Regionalplan Düsseldorf (RPD)

1. Kommunaltabelle Gemeinde Brüggen

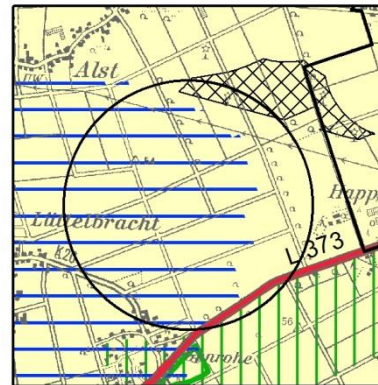
(nur) Aufstiegsgenehmigungen erhöhtem – Vertrauen soll Rechnung getragen werden, zumal es sich – was aber alleine nicht ausreichen würde - um einen stark genutzten und überörtlich bedeutsamen Standort handelt.

Zusätzlich ist es aufgrund der entsprechend geänderten standörtlichen Bewertung vorgesehen, Brü_WIND_002 auch noch durch den gemäß der Eintragung unter dem Kürzel Kap. 8.2.PZ2ed-Allgemein vorgesehenen Puffer von 200 m um die Wasserschutzzone I aus Gründen des vorsorgenden Grundwasserschutzes zu verkleinern.

Die verbleibenden Restflächen sind jeweils deutlich unter 10 ha groß. Daher erfolgt für Brü_WIND_002 eine komplette Streichung (.

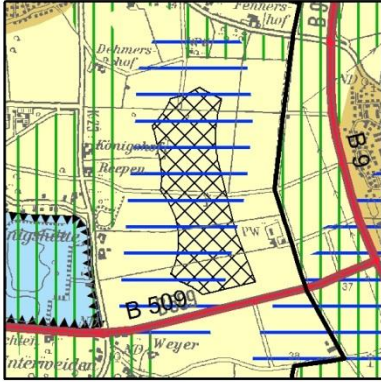
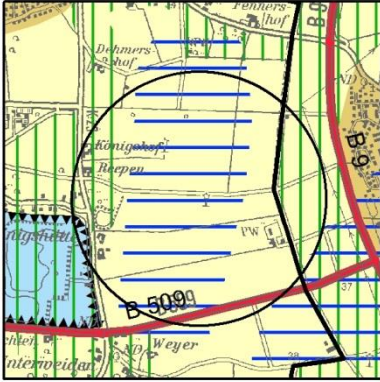
Kempen-	PZ2ed	<p><u>Luftverkehr</u> Die Stadt Kempen äußert in der Stgn. V-1163-2015-02-23/07 Bedenken hinsichtlich der luftfahrtrechtlichen Zulassungsfähigkeit des südlichen Teils von Kem_WIND_001 und Kem_WIND_002 und regt eine entsprechende Verkleinerung an. Die Bedenken werden jedoch seitens der Regionalplanung aus den in der Begründung zu den beiden Bereichen genannten Gründen nicht geteilt. Der Anregung wird daher nicht gefolgt.</p> <p>In V-3017-2015-03-26/04 wurde ein Puffer von 2.000 m um den Pflichtmeldepunkt KILO 1 angeregt. Es bestand dafür zunächst kein rechtlich zwingendes Erfordernis, so dass der zweite RPD-Entwurf diesen Bereich weiterhin vorsah. Denn aufgrund der durchaus großen Entfernung zum Pflichtmeldepunkt und des freien Anflugs aus anderen Richtungen wurde von einer Vereinbarkeit auf nachfolgenden Planungsebenen ausgegangen. Zudem wurde der Pflichtmeldepunkt KILO 1 des Verkehrslandeplatzes Mönchengladbach (Abgrabungssee in Kempen) nach hiesigem Kenntnisstand neu eingerichtet an einem Standort mit zuvor bereits bestehenden benachbarten WEA (wenngleich geringer Höhe). Dies sprach für eine Vereinbarkeit, da die RPD-Darstellung die bestehenden FNP-Windenergieflächen nur moderat erweitert, ohne den Pflichtmeldepunkt substantiell näher zu kommen. Diese Bewertung hat sich nun geändert; der Bereich soll – trotz fast deckungsgleicher FNP-Darstellung - nicht im RPD vorgesehen werden (Planänderung).</p>	V-1163-2015-02-23/07 V-3017-2015-03-26/04

<p>bisherige Darstellung*</p>  <p>neue Darstellung**</p>  <p>*Darstellung gemäß RR-Beschluss vom 23.06.2016 **Derzeit beabsichtigte geänderte Darstellung (Stand vor der Erörterung)</p> <p>Denn seit 16.10.2016 gibt es eine Verwaltungsvorschrift, auf Basis derer seitens der Regionalplanung keine hinreichend realistische Option mehr für erfolgreiche WEA-Neuzulassungen in dem Bereich gesehen werden (Mitteilung des Bundesministeriums für Verkehr und digitale Infrastruktur in den Nachrichten für den Luftverkehr vom 19.10.2016). Danach ist grundsätzlich in einem Radius vom 2 km um Pflichtmeldepunkte von einer Gefährdung des an- und abfliegenden Luftverkehrs auszugehen.</p> <p>Näheres siehe unter Weeze-PZ2ed</p>	
Kempen-	PZ2ee		
Kempen-	PZ3aa-1		
Kempen-	PZ3aa-2		
Kempen-	PZ3ab-1		
Kempen-	PZ3ab-2	<p>Das Landesbüro der Naturschutzverbände regt an, die L 477 Ortsumgebung Tönisberg zu streichen. Der Anregung kann nicht gefolgt werden. Die Maßnahme ist im aktuell gültigen Landesstraßenbedarfsplan in der Stufe 2 dargestellt und somit ebenfalls im RPD-E darzustellen. Hierzu wird im Übrigen auf die Ausführungen im Kapitel 7.3.2 der Begründung verwiesen.</p>	V-2002-2015-03-31/319

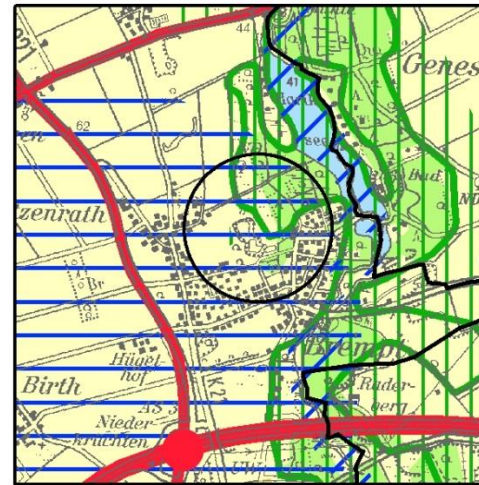
Bezüglich der BSN-Ausweisung im Regionalplanentwurf wird seitens der Gemeinde Niederkrüchten ein weiteres Problem gesehen. In – nach einschlägigen Erfahrungen - sensiblen und wechselnden Auslegungen unterworfenen Bereichen, wo BSN- oder BSLE-Darstellungen unmittelbar an Allgemeine Siedlungsbereiche (ASB) oder weitere Ortslagen grenzen, sollten die Darstellungen voneinander abrücken. In der Gemeinde betrifft dies in besonderem Maße die Ortslagen Niederkrüchten, Brempt und Venekoten. In der Ortslage Niederkrüchten reicht der BSN unmittelbar an die Straße Pannenmühle heran. Dabei wird z.B ein landwirtschaftlicher Stall überplant. Im Bereich der Lütterbachstraße sind künftige Nutzungskonflikte mit der dort ausgewiesenen

Wohnbaufläche des Flächennutzungsplanes möglich. Ähnliches trifft auf mögliche Baupotentiale im Bereich der Stadionstraße zu. In der Ortslage Brempt wird z.B. die als Sondergebiet für die Erholung dienende Freizeitfläche des Angelparks „Klein Sibirien“ durch den BSN überlagert. Im Ortsteil Venekoten sind - neben dem großen Parkplatz vor der Ortseinfahrt - der Waldkindergarten oder die Hotel- und Reitanlage betroffen, die sogar durch Bebauungspläne gesichert sind. Die BSN-Darstellungen sind zumindest auf die Darstellung im GEP 99 zurück zu nehmen.

Der Anregung wird nur teilweise gefolgt. Eine generelle Rücknahme der BSN und BSLE im Bereich der Ortslagen wird abgelehnt, da wenn es sich um schutzwürdige Bereiche handelt, die Darstellung als BSN und BSLE insofern auch gerechtfertigt ist. Über eine ungerechtfertigte Überlagerung ist im Einzelfall zu entscheiden.

Im Bereich der Straße Pannenmühle kann der in der Stellungnahme genannte landwirtschaftliche Stall, unberührt von der Darstellung weiterhin bestehen. Eine geringfügige Überlagerung mit der Darstellung BSN ist ohnehin auf die Parzellenunschärfe und die -technische Generalisierung der Darstellungen im Regionalplan zurückzuführen. Dies hat keine Auswirkung auf die dort bereits ausgeübte Nutzung.

Im Bereich der Lütterbachstraße liegt der ausgewiesene Biotopverbund und das im Landschaftsplan festgesetzte Naturschutzgebiet direkt angrenzend an die ausgewiesene Baufläche im FNP, eine Überlagerung ist nicht ersichtlich. Konflikte sind daher nicht zu erwarten. Dies gilt auch für den Bereich der Stadionstraße.

Im Bereich der Sonderbaufläche für den Angelpark „Klein Sibirien“ wird die Darstellung des BSN zurückgenommen.

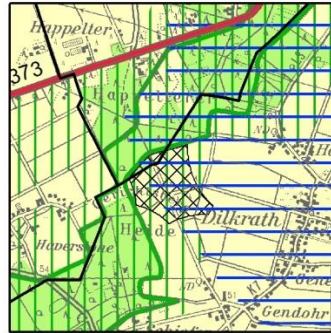
Die Gemeinde Schwalmatal äußert sich in der Stgn. V-1166-2015-03-25/11 – und ähnlich die BIMA in V-7102-2016-09-20/01 - kritisch. Dabei geht es auch um die Thematik kleiner Darstellungen außerhalb der im RPD geplanten Bereiche und die Ablehnung von im RPD geplanten größeren Bereichen anderswo in der Kommune.

Von einem Überangebot im südlichen Gemeindegebiet kann angesichts der aktuell anvisierten Darstellungen auch nicht gesprochen werden und für den öffentlichen Belang des Klimaschutzes sind größere Darstellungen natürlich tendenziell vorteilhaft. Zudem müssen WEA zwar gewisse Mindestabstände auf der Ebene des Zulassungsverfahrens einhalten, aber sie stehen ansonsten nicht vollends in Konkurrenz zueinander. Die wirtschaftlichen Eckdaten einer WEA ändern sich in der Regel nicht gravierend, nur weil ggf. einen knappen km weiter auch eine WEA geplant wird. In jedem Fall stehen diese Detailspekte nicht der geplanten regionalplanerischen Darstellung entgegen.

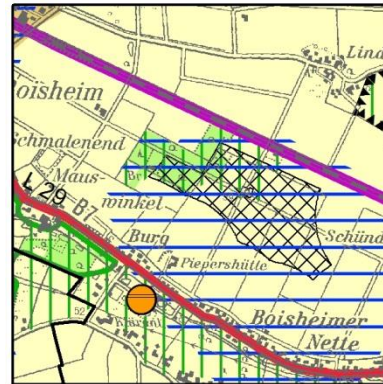
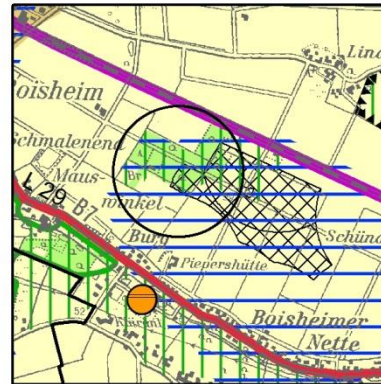
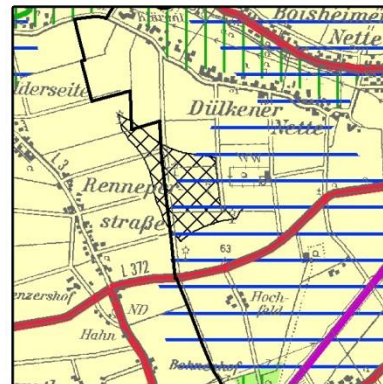
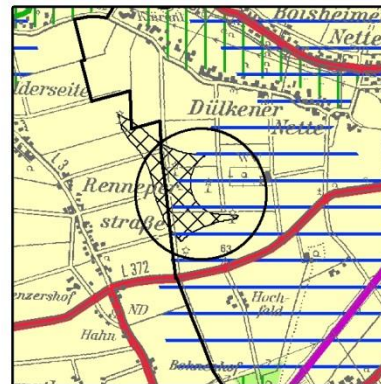
durch den gemäß der Eintragung unter dem Kürzel Kap. 8.2.PZ2ed-Allgemein vorgesehenen Puffer (200 m Puffer um bestehende und geplante WSZ I und 150 m um geplante WSZ II) aus Gründen des vorsorgenden Grundwasserschutzes zu verkleinern (Planänderung).

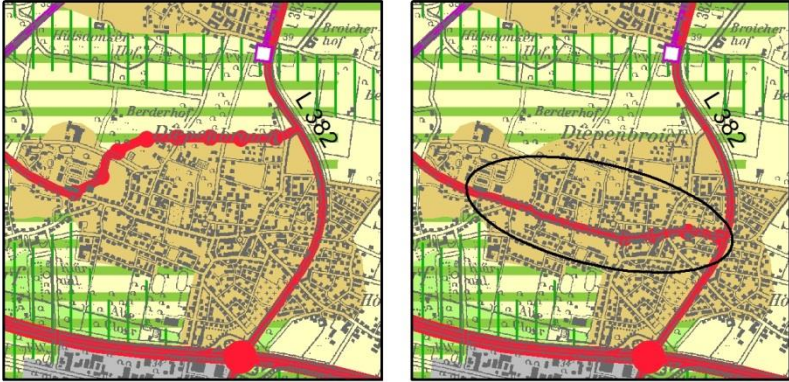
Willich-	PZ3aa-2		
Willich-	PZ3ab-1		
Willich-	PZ3ab-2		
Willich-	PZ3ac	<p><u>Ortsumgehung Willich-Schiefbahn</u> Das Landesbüro der Naturschutzverbände führt aus, für die Darstellung von sonstigen regionalplanerisch bedeutsamen Straßen sei keine Alternativenprüfung erfolgt.</p> <p>Regionalplanerische Bewertung Hierzu wird grundsätzlich auf den Ausgleichsvorschlag in der Thementabelle 5.1 Kap. 8.2 PZ3-Verkehrsinfrastruktur Allgemein unter Kap. 8.2.PZ3ac-Allgemein verwiesen. Bei der nochmaligen Prüfung der entsprechenden Darstellung vor dem Hintergrund dieser Anregung wurde jedoch deutlich, dass für die im zweiten Planentwurf noch enthaltene zeichnerische Darstellung einer nördlichen Ortsumgehung von Willich-Schiefbahn nicht belegt ist, dass diese der Vorgabe des LEP NRW, der gemäß Freiraum für neue raumbedeutsame Verkehrsinfrastruktur nur in Anspruch genommen werden darf, wenn der Bedarf</p>	<p>V-2002-2015-03-31/95-A</p>

<p>nicht durch den Ausbau vorhandener Infrastruktur gedeckt werden kann (Ziel 8.1-2). Die Darstellung ist daher aus dem Entwurf zu streichen.</p> <p>bisherige Darstellung* neue Darstellung**</p>  <p>*Darstellung gemäß RR-Beschluss vom 23.06.2016 **Derzeit beabsichtigte geänderte Darstellung (Stand vor der Erörterung)</p>	
Willich-	PZ3ba-1		
Willich-	PZ3ba-2		
Willich-	PZ3bb-1	<p>Die Stadt Willich und die IHK Mittlerer Niederrhein regen an, die Bahnbetriebsfläche am ehemaligen Bahnhof im Stahlwerk Becker zu streichen und durch eine Darstellung als GIB zu ersetzen.</p> <p>Der Anregung kann nicht gefolgt werden. Die Darstellung soll eine zukünftige Option auf einen Bahnanschluss des dargestellten GIB sichern. Zudem ist die Fläche nicht von Bahnbetriebszwecken freigestellt.</p>	<p>V-1169-2015-03-18/32-B V-4015-2015-03-31/49-B</p>
Willich-	PZ3bb-2		
Willich-	PZ3bc		
Willich-	PZ3c		
Willich-	PZ3d
